BULLETIN SERVICE

N° BS 21 F 0012

Date	29/06/01
VISA DIRECTION ETUDES	C BELIN
Sujet	Chariot trim profondeur / Tailplane trim carriage
Classement	<input type="checkbox"/> Optionnel/optional <input type="checkbox"/> Recommandé/advised <input checked="" type="checkbox"/> Obligatoire/Mandatory

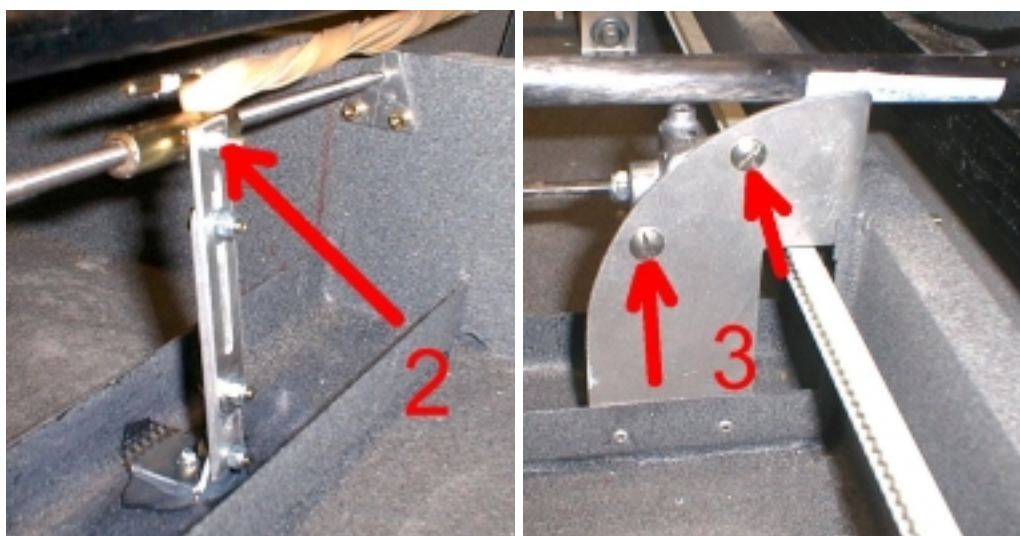
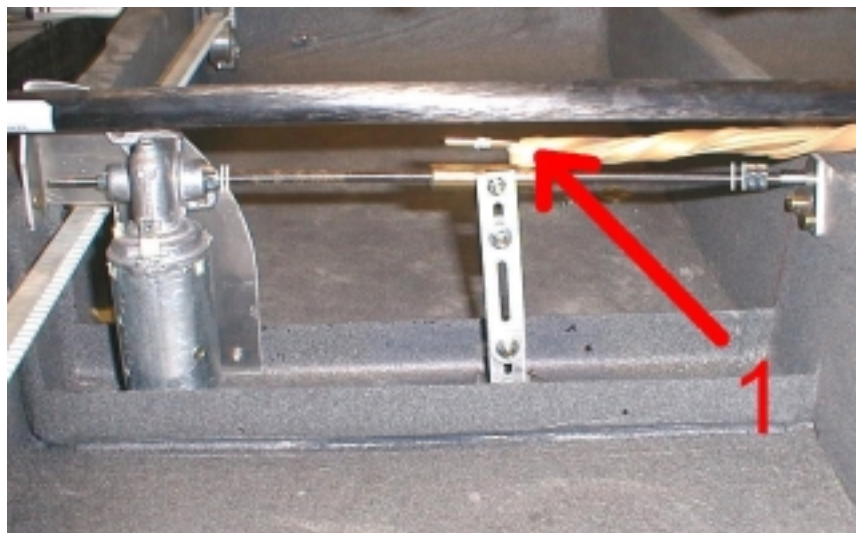
6. Défaire les deux vis poêlier de 5 de fixation du moteur de trim (photo 3).

Remove both attachment 5 mm diameter Poêlier screws from trim motor (refer to picture 3)
